Examen au cas par cas

**Projet de réorganisation des stockages et activités
du site de Pezens exploité par VALORIDEC
Pezens (11)**

***Mémoire en réponse à la demande de complément de
la DREAL Occitanie - Département Autorité
environnementale***

Illustration 1 : Évolution des surface imperméabilisées actuelles et projetées

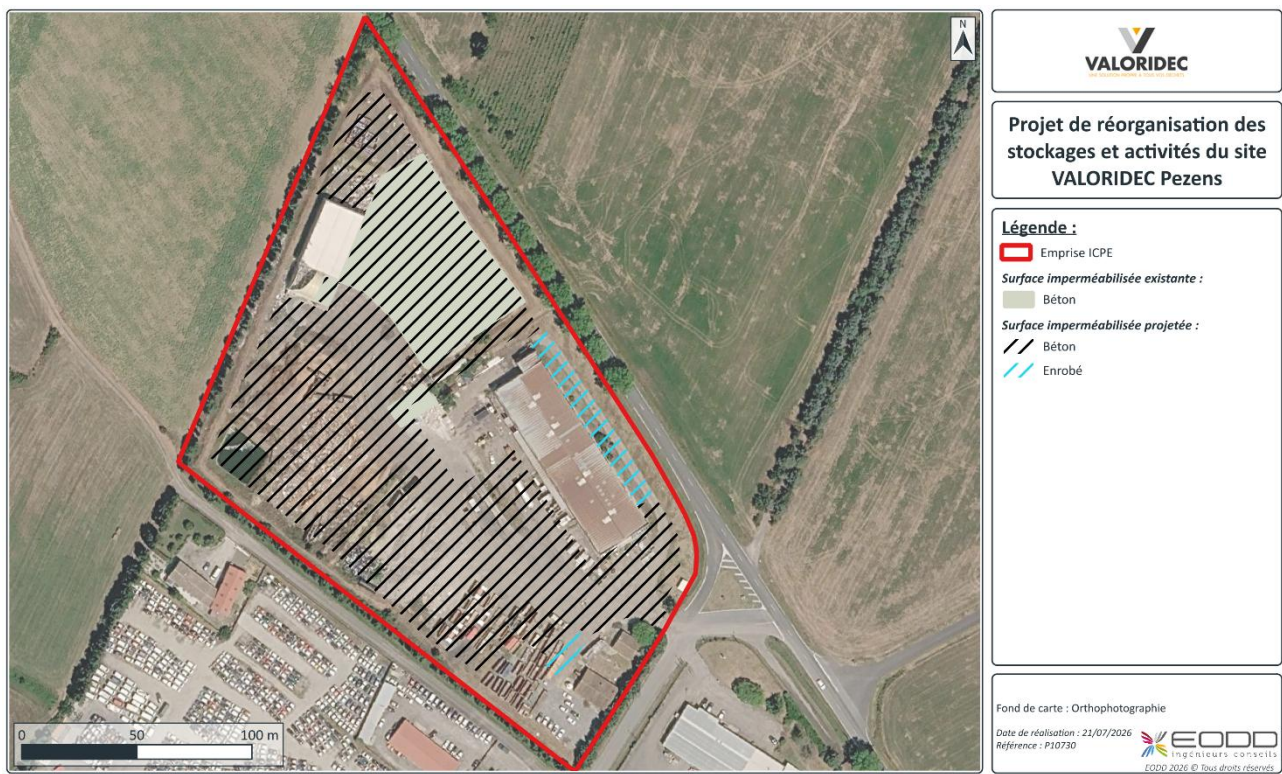
Évaluer la quantité de **surfaces imperméables** actuelles et celles du projet et les distinguer sur le plan de masse (couleur) ;

Les surfaces imperméabilisées actuelles et projetées sont présentées dans le tableau ci-dessous.

État du site	Surface imperméabilisée totale	Surface de toiture	Surface extérieure imperméabilisée	Surface végétalisée
Actuel	7 305 m ²	3 500 m ²	3 800 m ²	8 700 m ²
Projet	27 090 m ²	5 089 m ²	22 001 m ²	8 700 m ²

Les surfaces imperméabilisées existantes et projetées sont distinguées sur le plan ci-après.

Illustration 1 : Schéma de principe de la gestion des eaux pluviales et d'extinction incendie du site projeté de VALORIDEC à Pezens (11)

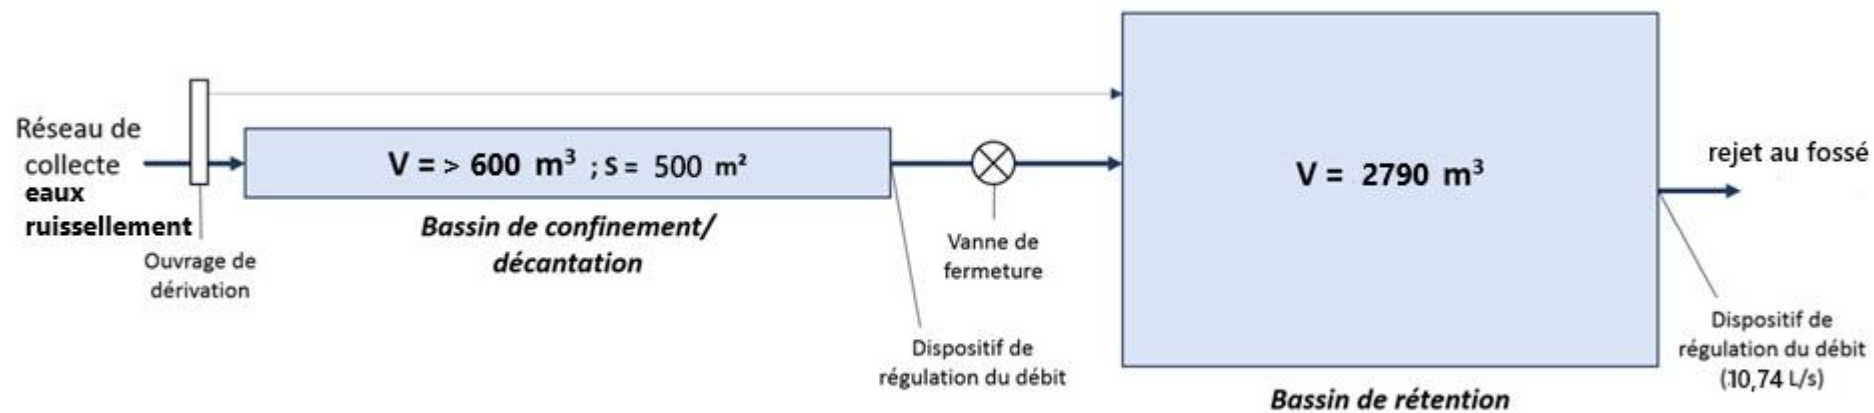
Décrire les pré-traitements prévus sur les **eaux pluviales** avant rejet au milieu naturel

La gestion des eaux pluviales du site ainsi que les dispositifs de prétraitement mis en œuvre avant rejet au milieu naturel sont présentés dans la note de gestion des eaux pluviales jointe en annexe 1. Cette note détaille notamment les ouvrages de collecte, de prétraitement et de gestion des eaux pluviales ainsi que les modalités de rejet des eaux au milieu récepteur.
